Società Italiana di Geologia Ambientale
C/O Fidaf via Livenza, 6 00198 Roma
C.F. 04336801008
sito web: www.sigeaweb.it
e-mail: info@sigeaweb.it

Comunicato stampa

**L'ansia per uno stadio nell'ansa di un fiume: il caso di Tor di valle a Roma.
La pericolosità idrogeologica deve rientrare tra le scelte strategiche di un Paese fragile.**

Fig. 3 – Il meandro nella parte inferiore della immagine è quello in esame. Come si nota, la velocità di subsidenza indicata dai rilievi interferometrici satellitari è pari ad almeno 3-4 mm/anno (Fonte: Campolunghi ed altri, 2008).

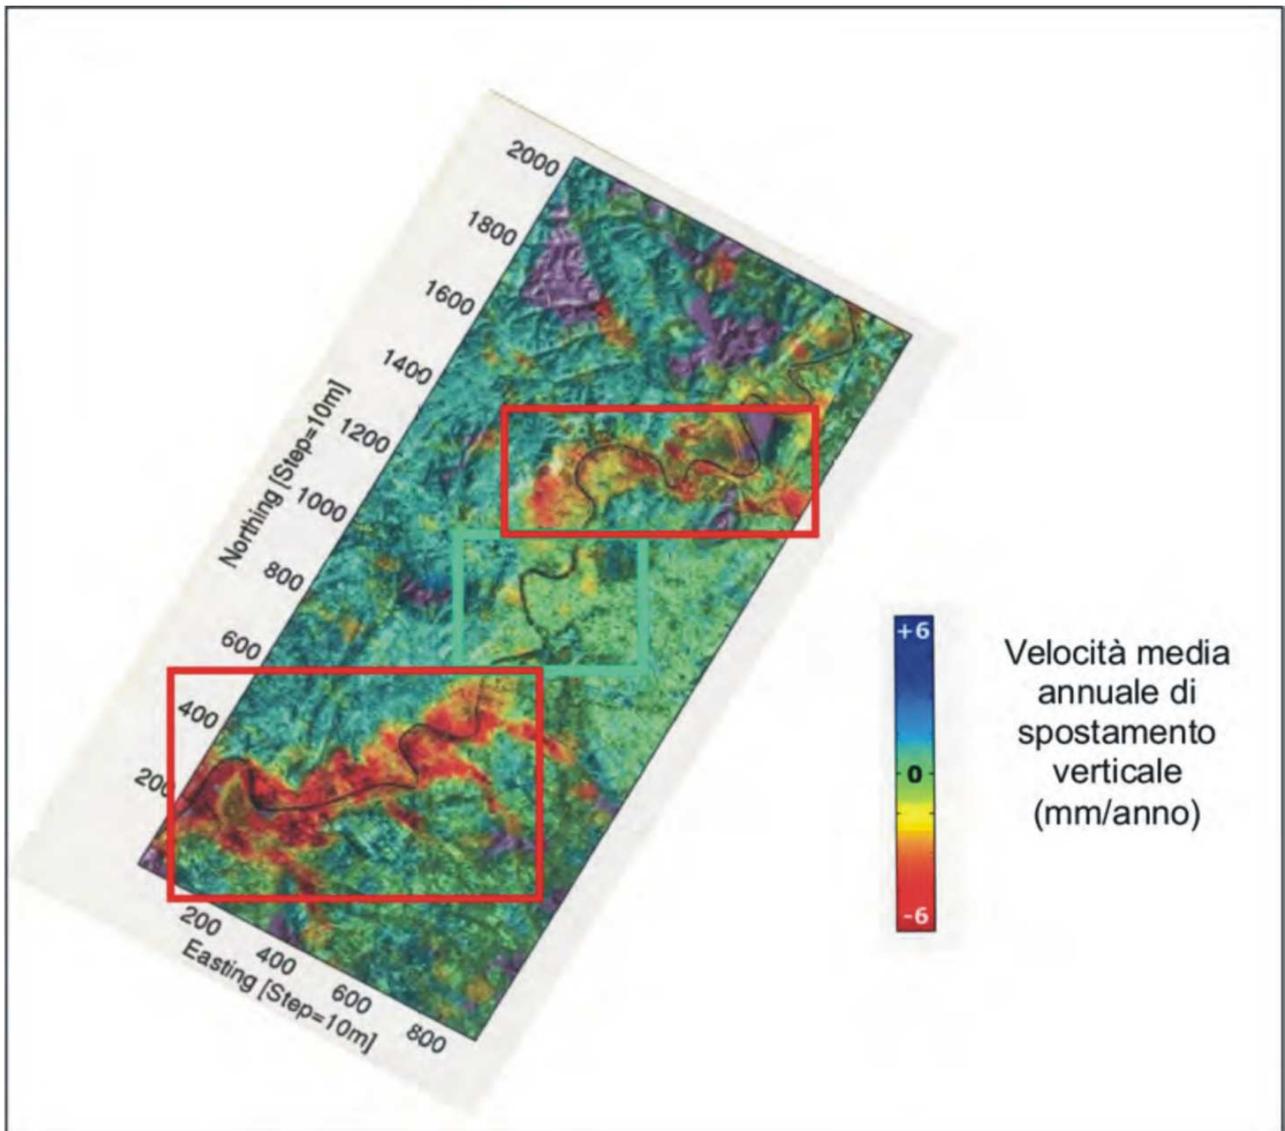
Uno dei elementi da non trascurare è la tendenza di questi terreni altamente compressibili, per la loro natura, ad abbassarsi sotto il loro stesso peso. Tutto questo settore della Valle Tiberina è attualmente soggetto a subsidenza con velocità di almeno 3-4 mm/anno, come si rileva da recenti ricerche effettuate da studiosi della Università di Roma 3 (Campolunghi ed altri, 2008), basati su rilievi interferometrici satellitari (**Fig. 3**).

E’ da prevedere che il terreno subsidente dia luogo ad aumento del pericolo di esondazione del sito: con una velocità di subsidenza di 4 mm/anno si verificherebbe in 20 anni un abbassamento dell’area di circa 8 cm, senza tener conto della subsidenza indotta dai carichi indotti dalle nuove opere.
